Service meddelande

BETR.
Ny ledningssko som reservdel

200 1985-

Ny ledningssko som reservdel

3700693A

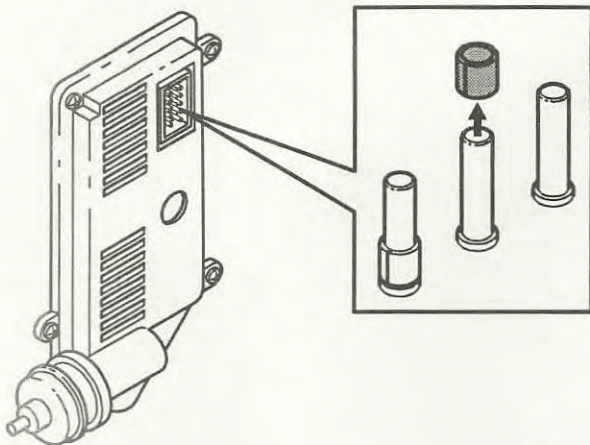
På de bilar som har tändstyrenhet Chrysler (detaljnummer 3517641) finns en hylsa på vissa av kontaktstiften. Hylsan måste tas bort om ledningsskon på ledningsmattan till tändstyrenheten, byts till nytt utförande.

Borttagning av hylsa på kontaktstiften

Dra hylsan rakt upp med en tång på de kontaktstift som ska anslutas till ny typ av ledningssko.
